川内原発設置変更許可にみる地震学的問題 —想定南海トラフ巨大地震と南九州のスラブ内大地震の影響 Seismological problems in the NRA's permission for the Sendai NPS: Effects of great interplate and intraslab earthquakes

石橋 克彦 (神戸大学名誉教授)

九州電力川内原発1・2号炉の新規制基準適合性審査の結果

図5.6 震度の最大値の分布図

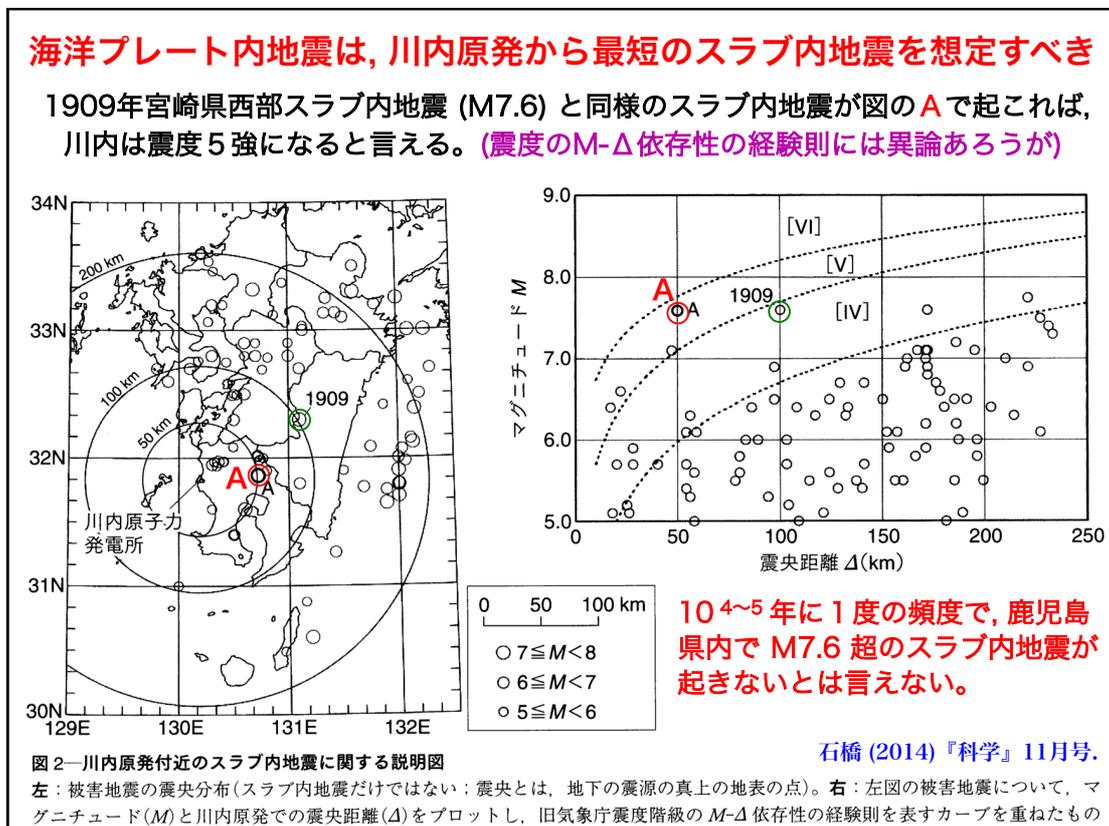
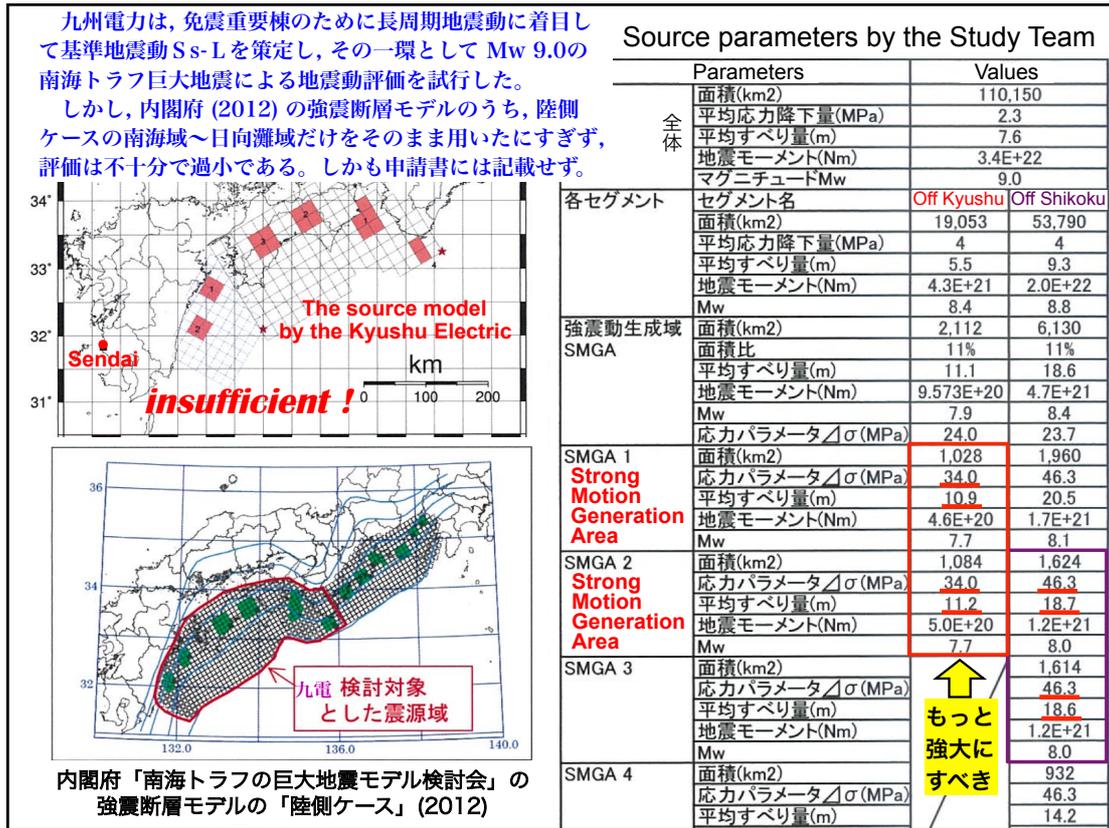
プレート間地震は、当然、想定南海トラフ巨大地震を考慮すべき

1909年宮崎県西部地震 (M7.6, 深さ150km)

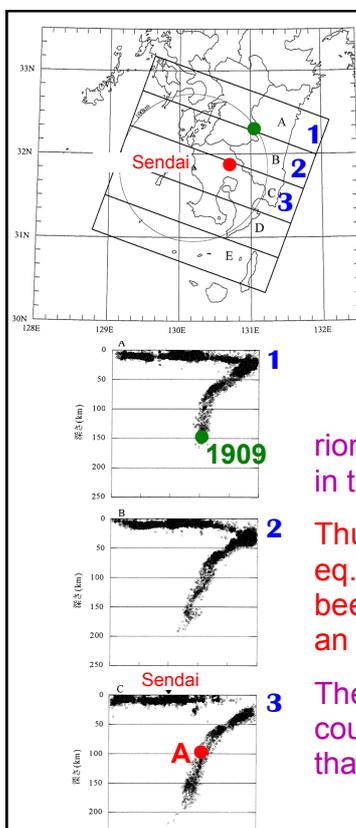
宮崎, 大分, 佐賀, 鹿児島で震度5とされている。

川内原発敷地で震度5弱に達しなかったという証拠はないだろう。

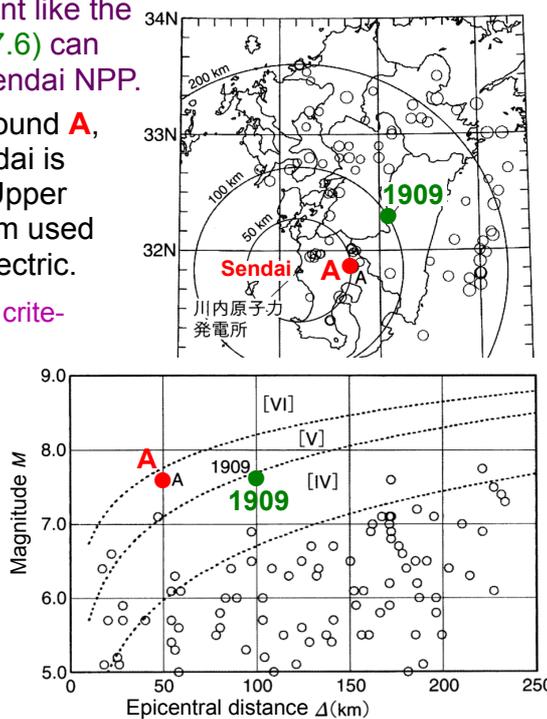
Concerning intraslab earthquakes, since the slab exists beneath the whole of Kyushu from north to south, an event like the 1909 eq. (M 7.6) can occur near Sendai NPP.

If it occurs around A, the SI at Sendai is estimated 5 Upper by the diagram used by Kyushu Electric.

This meets the criterion for inclusion in the EQFI.

Thus, an Intraslab eq. should have been selected as an EQFI.

The magnitude could be larger than 7.6.

寛楽磨・西條裕介・染井一寛 (2010) 北大地球物理学研究報告, No.73 の Fig.13 に加筆.

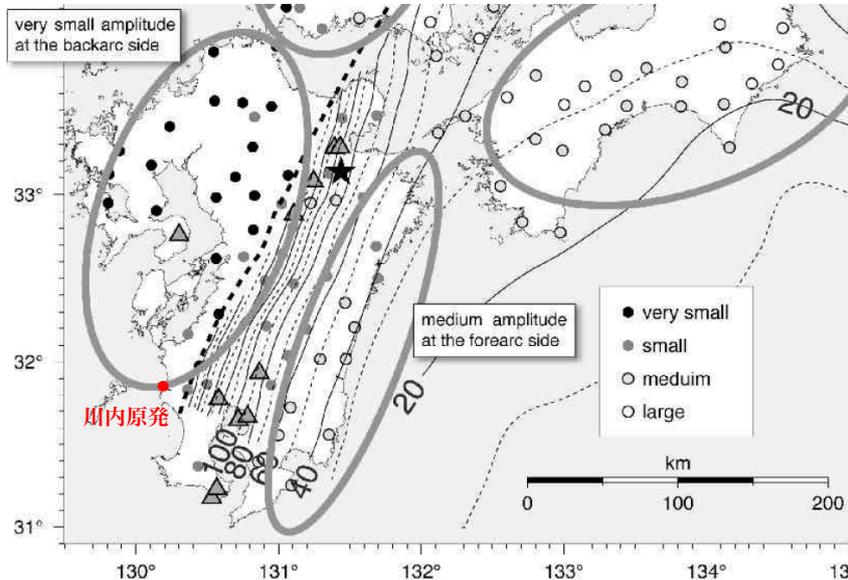
スラブ内地震は、背弧側で地震波減衰が大きいために地震動が比較的弱いと言われる。

例えば、2006年大分県西部地震 (M6.2, 深さ145km, 下図の星印) による強震動の検討。

**しかし、鹿児島県北部のスラブ内地震による地震動が川内原発で
どの程度弱まるかは、丁寧に検討すべき課題。**

**川内原発の
基準地震動の
模擬地震波3種
(応答スペクトルに
基づく加速度波形)**

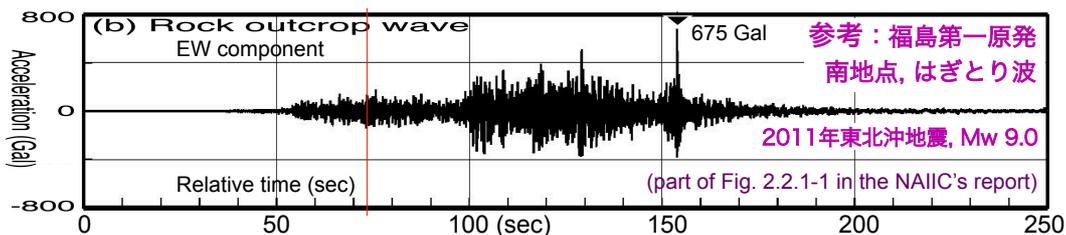
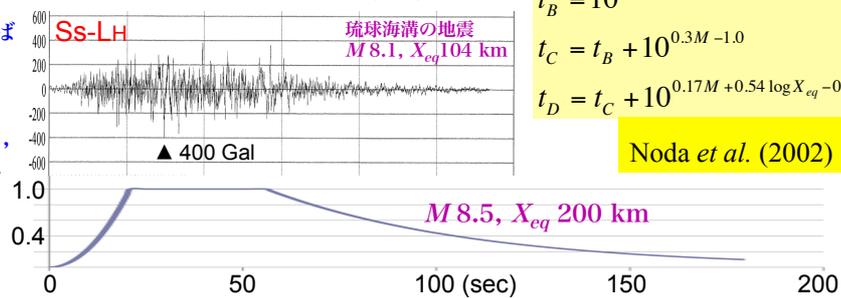
- ◆ CAV が重要.
Ss-2 はゴミのよう.
- ◆ プラント全体にとり,
長周期・長時間が重要.
